Brandschutztechnische Stellungnahme

Machbarkeitsstudie Alsen, Itzehoe

WG75+G2
25524 Itzehoe

Brandschutzkonzept			
Vorentwurf / Machbarkeitsstudie			
SCHLÜTER + THOMSEN		Unterschrift:	
Brandschutz GmbH & Co. KG			
Bonksstraße 6			
20097 Hamburg			
Tel: 0173 5162355			
info@schluter-thomson.de			
www.schluter-thomson.de			
Projektnr.:	Zeichnungsnr.:	Index:	Plangröße:
25-B067	-	A	420 x 297
gezeichnet:	Erstellungsdatum:	Planstand:	Maßstab:
DKA	27.11.2025	27.11.2025	1:350

Abb. 1 Ausschnitt aus dem Vorkonzept zur Darstellung der Fluchtsituation aus den Aufenthaltsräumen

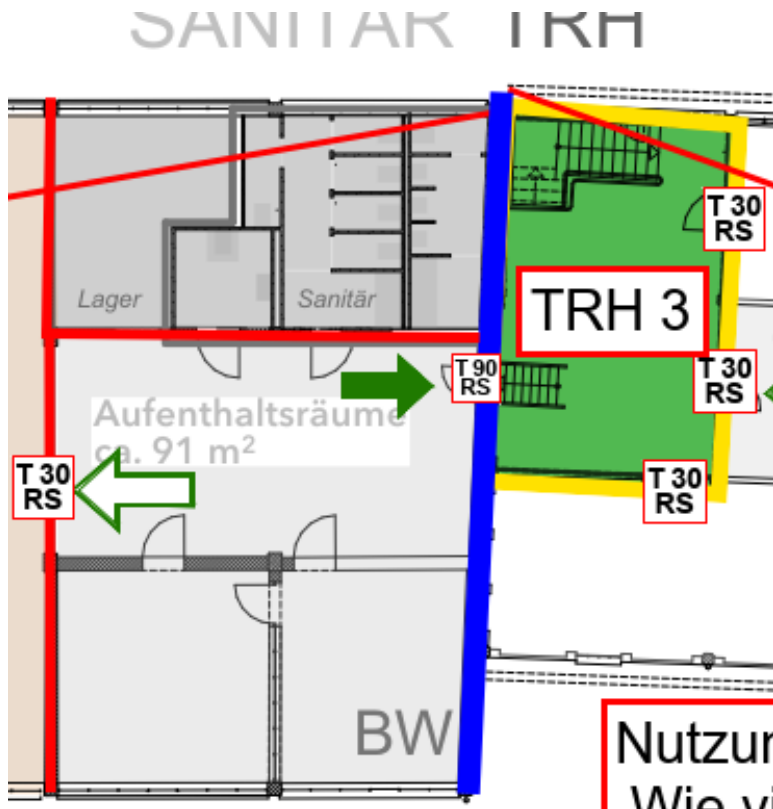
Die Zwischentreppe im 1. OG dient als Fluchtweg für die im Hauptmagazin befindlichen Aufenthaltsräume und besitzt im Bestand eine Breite von etwa 85 cm zwischen den Handläufen. Die Zwischentreppe wird auf 0,90 m verbreitert. Somit führen beide Rettungswege für die Aufenthaltsräume über eine andere Nutzung / bzw. Brandabschnitt. Dies stellt eine Abweichung dar, die im Rahmen der Genehmigungsverfahren beantragt werden muss.

OFFENE HALLE + HAUPTMAGAZIN + ELEKTROWERKSTATT

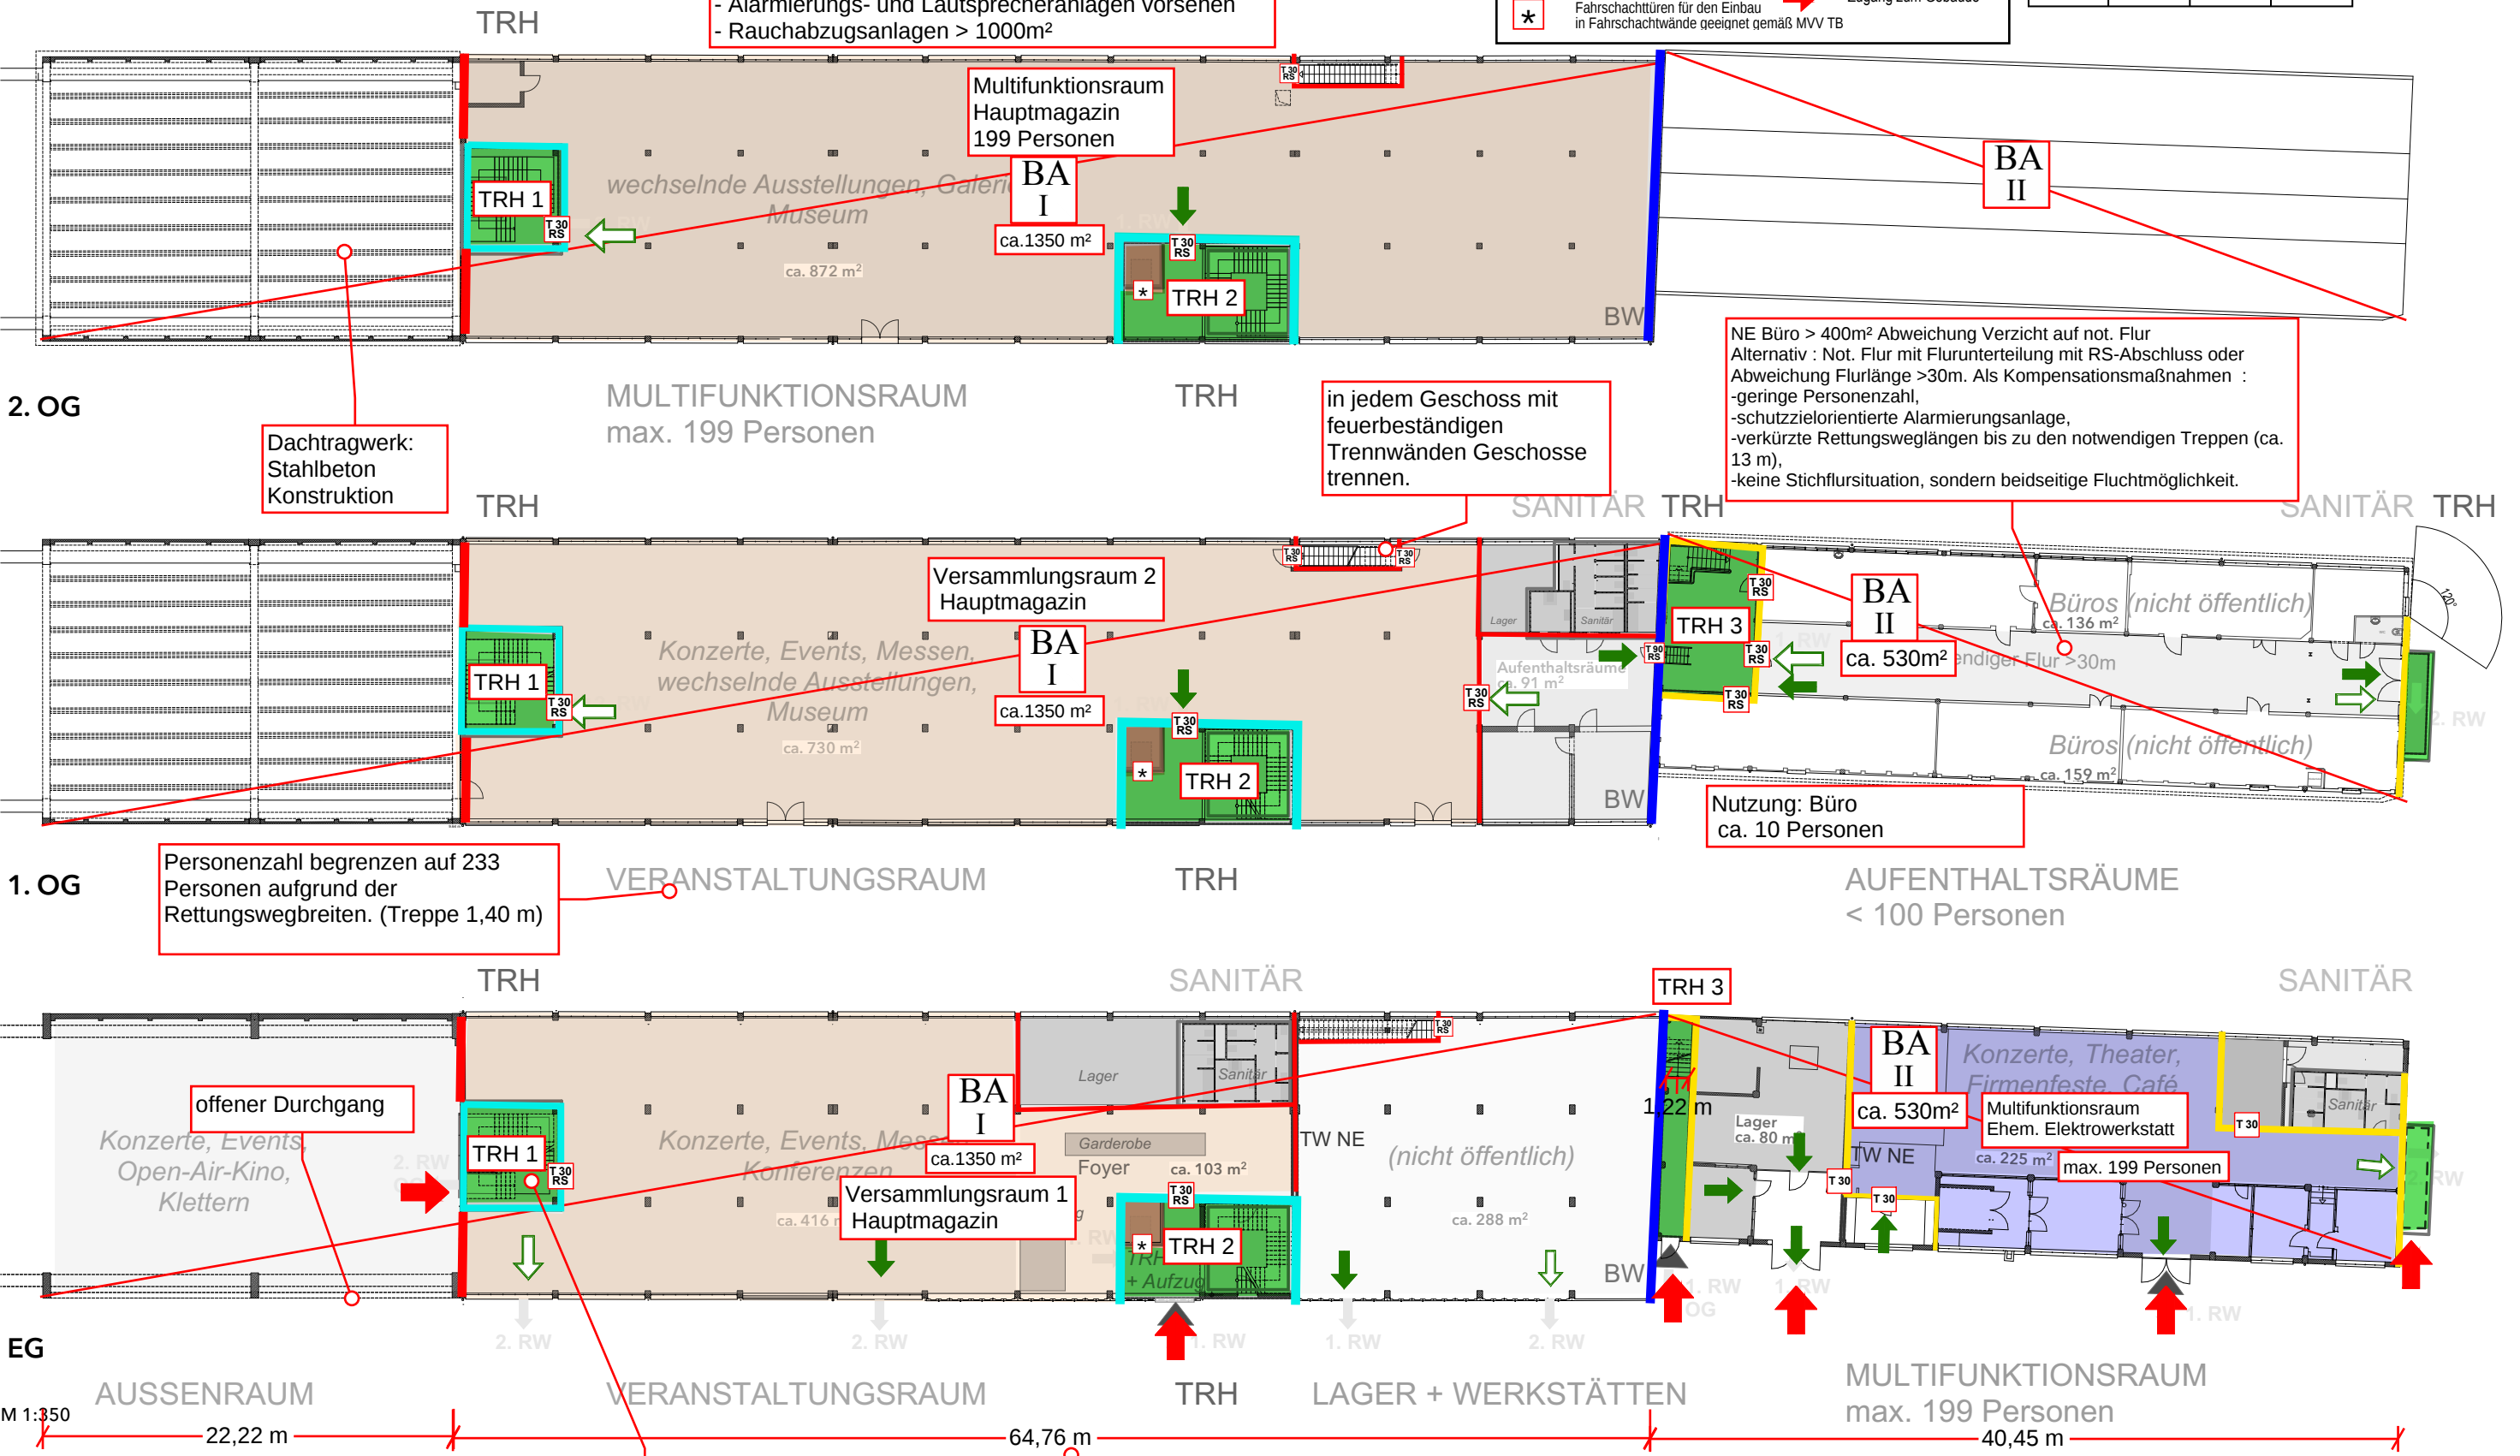
- BMA aufgrund der Nutzung als VStätt > 1000m²
- Alarmierungs- und Lautsprecheranlagen vorsehen
- Rauchabzugsanlagen > 1000m²

Ausgang des Treppenraumes unklar

Abweichung: Verzicht auf BW
